## ÄRENDE MED DNR 551-25360-2023 – KOMPLETTERING AV ANSÖKAN

Borås Energi och Miljö AB ("BEM" eller "Bolaget") har av Länsstyrelsen i Västra Götalands län ("Länsstyrelsen") blivit förelagt att komplettera ansökan samt getts tillfälle att bemöta inkomna synpunkter i ärendet i enlighet med förläggande den 5 oktober 2023. Med anledning härav får Bolaget inkomma med följande skrift.

Figur 1. Schematisk bild över spolvattenhanteringen med de två möjliga alternativen för att rena spolvatten (visas som figur 3 i den tekniska beskrivningen).

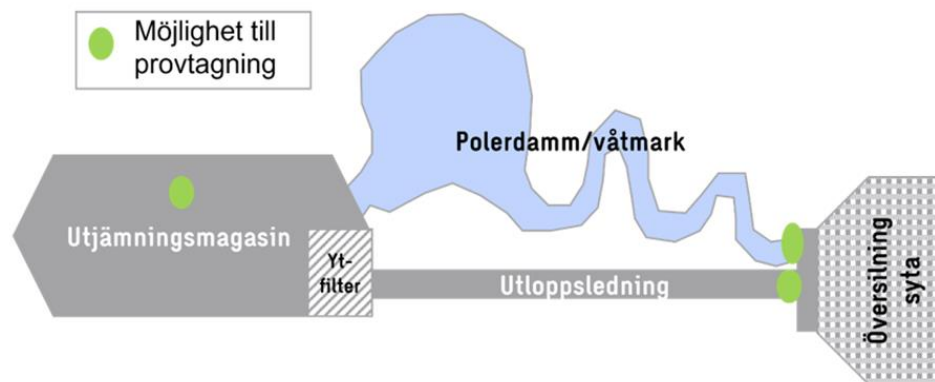
**1.2 Ange vilket begränsningsvärde för aluminium som ni åtar er att klara och hur ni har gjort bedömningen för begränsningsvärdet. Ange även vid vilken provpunkt som detta värde ska klaras.**

1.2.2 Bolaget har föreslagit villkor om att pH i spolvattnet ska ligga inom intervallet 6,5 – 8,5 (se förslag till villkor 3 i ansökan). Intervallet ska uppfyllas i spolvattnet före utsläpp till översilningsyta där också kontroll föreslås för uppfyllande av villkoret, se figuren nedan (densamma som figur 3 i den tekniska beskrivningen). Kontroll för uppfyllande av villkor ska ske i någon av de två gröna punkterna till höger i bild, beroende på vilken reningsmetod som väljs. Eftersom pH 6,5 inte får underskridas kommer i praktiken ett högre pH att hållas för utgående vatten.

1.2.3 För att kontrollera pH i spolvattnet kommer kontinuerlig provtagning med automatisk provtagare anordnas i utjämningsvolymen. Där kommer också automatisk pH-justering anordnas för att säkerställa att pH inte understiger angivna värden när det släpps till översilningsytan.
